DETERMINAZIONE DEL DIRIGENTE SERVIZIO VIA/VINCA 13 novembre 2024, n. 723

**[ID VIP 11282] - Parco eolico, costituito da 8 aerogeneratori di potenza unitaria pari a 7,2 MW, per una potenza complessiva di 57,6 MW, da realizzarsi nel Comune di Ruvo di Puglia (BA), oltre ad un sistema di accumulo di potenza pari a 50 MW e incluse le opportune opere di connessione alla RTN, ricadenti anche nei Comuni di Terlizzi (BA) e Bitonto (BA).**

**Proponente: RDP S.R.L.**

Relazione tecnica a supporto dell'istruttoria sul progetto  
**ID\_VIP 11282**

Figura 2 – Interferenze dell'area buffer di 3 Km con i Beni Paesaggistici tutelati dall'art. 136 del Codice 42/2004

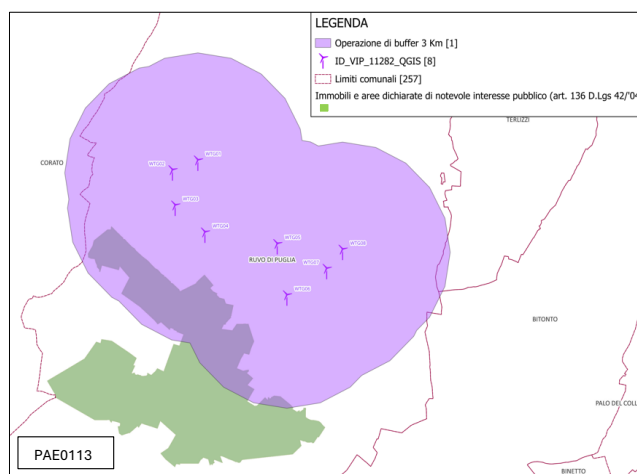
- L'area di progetto è **ricompresa** nella fascia di rispetto dei beni sottoposti a tutela ai sensi dell'art.136 del Codice dei Beni Culturali e del Paesaggio.  
Le aree in cui sono previsti gli insediamenti degli otto aerogeneratori dell'impianto eolico ricadono all'interno della fascia di rispetto della distanza di tre chilometri dai Beni Paesaggistici tutelati dall'art. 136 co.1 lettera c) e d) del Codice 42/2004.

- L'installazione del parco eolico **è in contrasto** con quanto previsto dal **D.lgs. 199/2021 e s.m.i.** Le aree in cui sono previsti gli insediamenti degli aerogeneratori ricadono all'interno della fascia di rispetto della distanza di tre chilometri dai beni paesaggistici tutelati dal Codice 42/04 (**PAE0113, ARK0092, ARK0255, Rete Tratturi di classe A**).

Figura 3 – Interferenze dell'area buffer di 3 Km con i Beni Paesaggistici parte II del D.lgs. 42/04

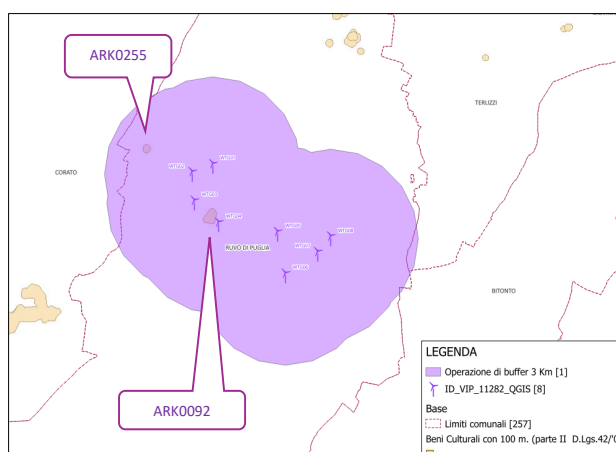
Si evidenzia, inoltre, che nell'area buffer dei 3 Km l'area di progetto interferisce con i beni definiti nella parte II del D.lgs. 42/04:

Figura 4 – Interferenze dell'area buffer di 3 Km con i Beni Paesaggistici parte II del D.lgs. 42/04

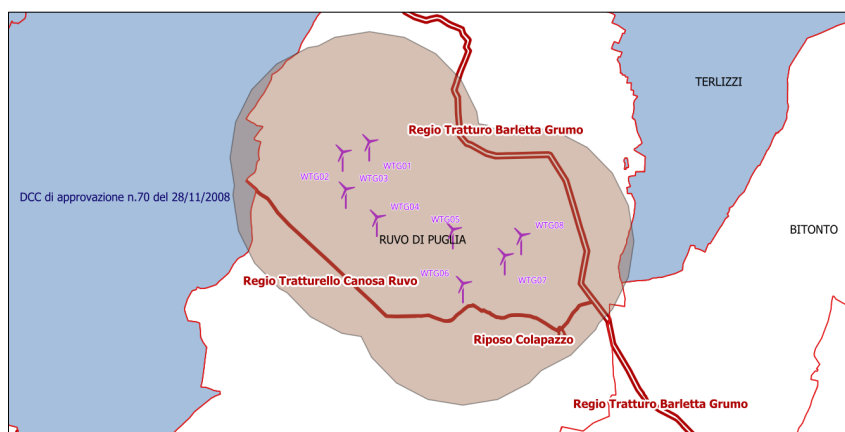
L'area di progetto, pertanto, non ricade tra quelle classificate come idonee ai sensi dell'art. 20 comma 8 lett. c-quater del D. lgs. 199/2021.

Figura 5 – Interferenza area di progetto con buffer 5 km IBA135 – Murge (QGIS)

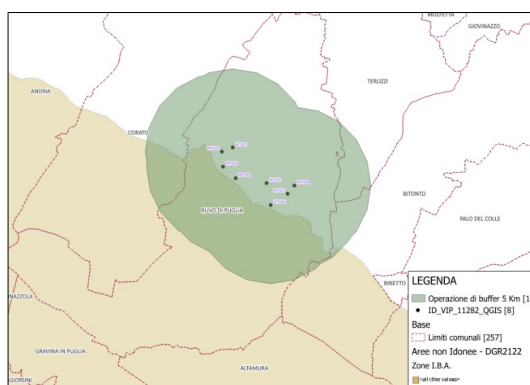
L'area dell'impianto proposto **RICADE** tra quelle indicate come *non idonee* ai sensi del regolamento regionale n. 24 del 2010.

- L'installazione **contravviene al R.R. 24/2010**. L'analisi ha infatti evidenziato che l'impianto eolico **ricade** nel relativo buffer di 5 km di **Important Birds Area** (I.B.A.) e, in particolare, ricade nell'**IBA 135 "Murge"**.

Figura 7 – Corine Land Cover 2018

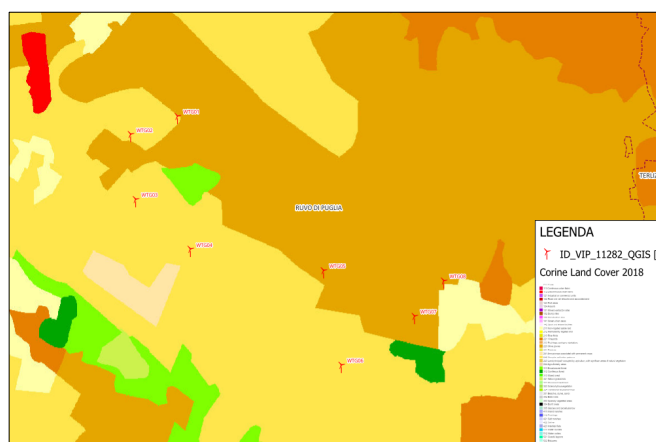
- 242 - Sistemi colturali e particellari complessi (WTG 01, WTG 02, WTG 03, WTG 04 e WTG 06)
- 223 - Oliveti (WTG 05, WTG 07 e WTG 08)
